# ESTUDIO DE IMPACTO AMBIENTAL PARA LA MODIFICACIÓN DE LICENCIA AMBIENTAL DEL PROYECTO "CONSTRUCCIÓN DE LA VARIANTE MUTATÁ (UF4) DE LA CONCESIÓN AUTOPISTA AL MAR 2"

## CAPÍTULO 3. DESCRIPCIÓN DEL PROYECTO

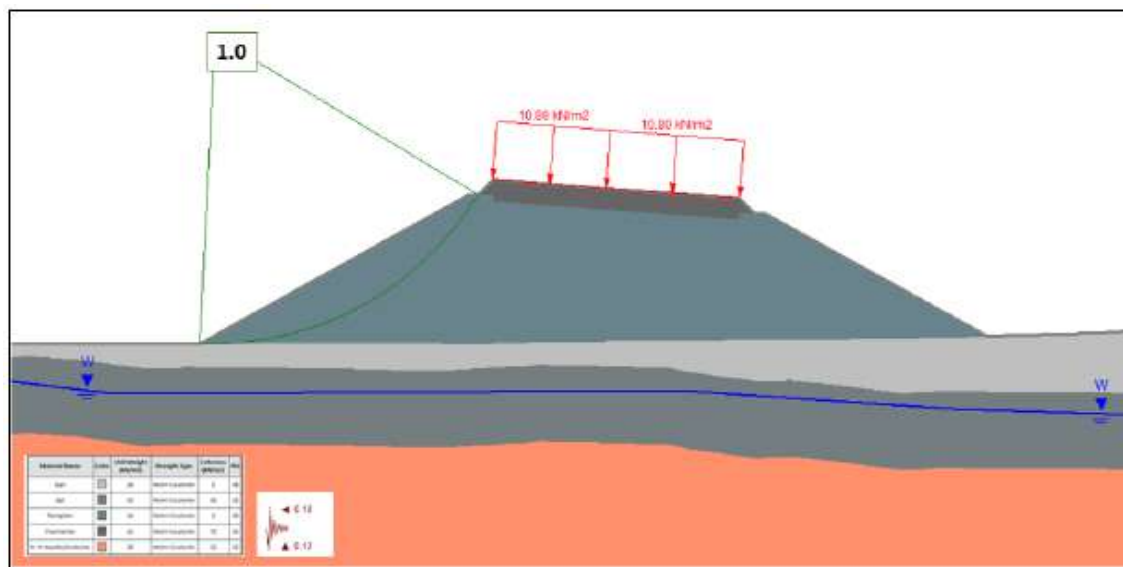
Es importante precisar que durante el desarrollo de la gestión predial adelantada por el Concesionario en la Unidad Funcional 4 (Variante Mutatá), se identificaron viviendas ubicadas al interior de ciertos tramos de la franja definida como retiro obligatorio en la Ley 1228 de 2008. Si bien esta norma establece la adquisición de fajas más amplias de acuerdo con el tipo de vía, en este tramo específico ( K4+650 y K45+78) se determinó la necesidad de limitar la compra a las áreas estrictamente requeridas para la ejecución de la variante. Esta decisión se fundamenta en la necesidad de evitar la vulneración de los derechos de vivienda de algunos habitantes dentro del área de influencia del proyecto, debido a la afectación de unidades sociales residentes y productivas, así como la limitada disponibilidad del portafolio inmobiliario en la zona, lo cual dificulta los procesos de restablecimiento de las familias en el sector.

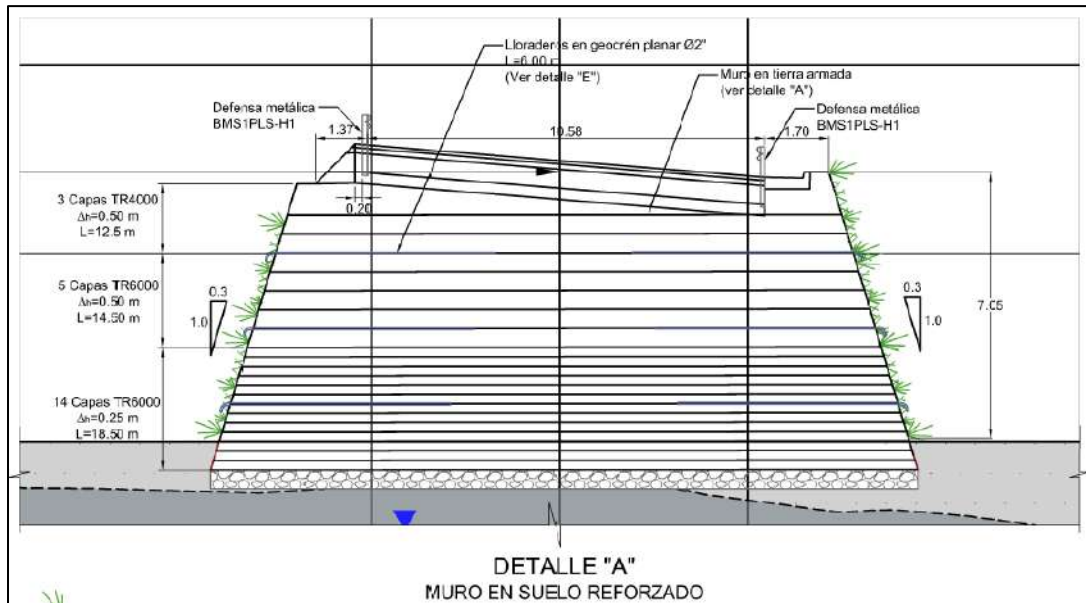
Para el diseño del muro en suelo estabilizado para la variante Mutatá, se siguió el procedimiento de diseño planteado en el libro de diseño con geo sintéticos de Robert M. Koerner siguiendo la metodología de diseño por LRFD<sup>4</sup>, para los factores que se presentan en la Tabla 15 y Tabla 16. Estos factores son idénticos a los que aparecen en el código colombiano de puentes CCP-14.

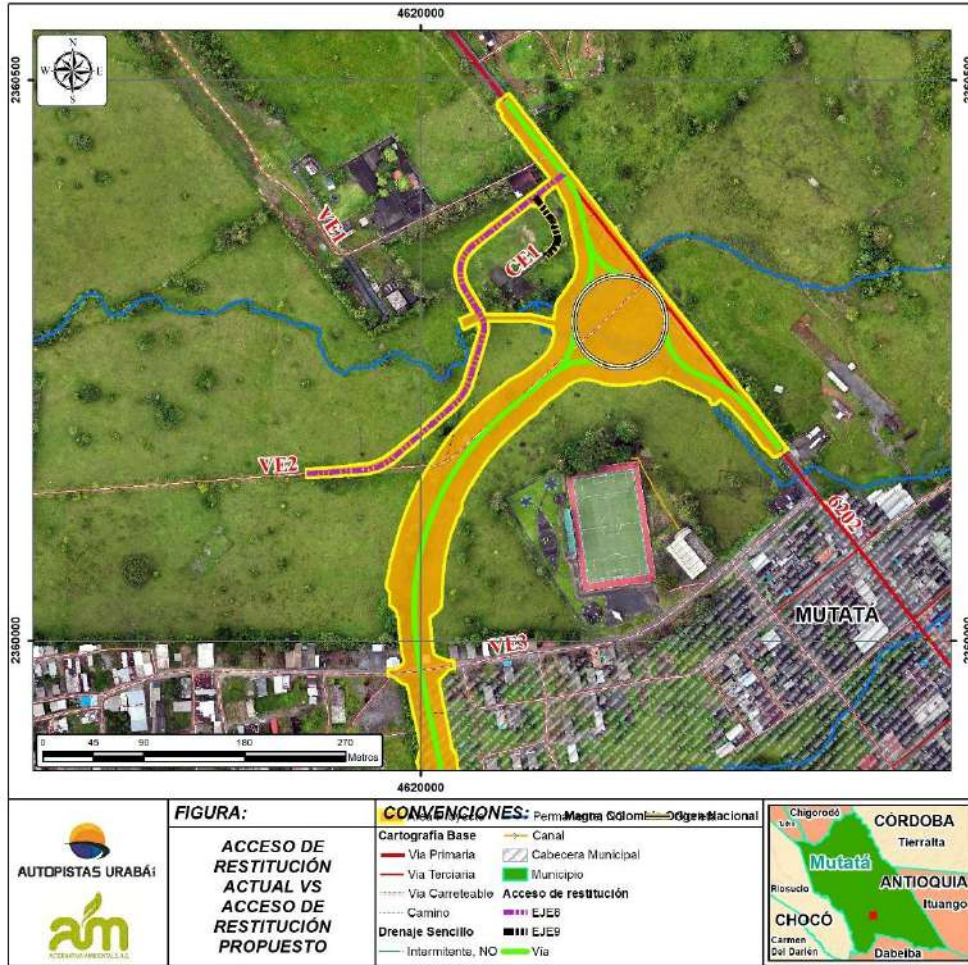
Con la construcción de la variante y la glorieta en el extremo norte de Mutatá, se requiere la restitución de un acceso a un predio localizado en el costado noroccidental del municipio. Para esto se analizaron tres (3) alternativas y se seleccionó la más conveniente desde el punto de seguridad vial, toda vez que es la más alejada de la glorieta, y con eso se logra tener una mayor distancia de visibilidad de cruce para los vehículos que salen a tomar la vía nacional. En este sentido, se adicionó el Eje 8 y Eje 9 que corresponde al acceso a un
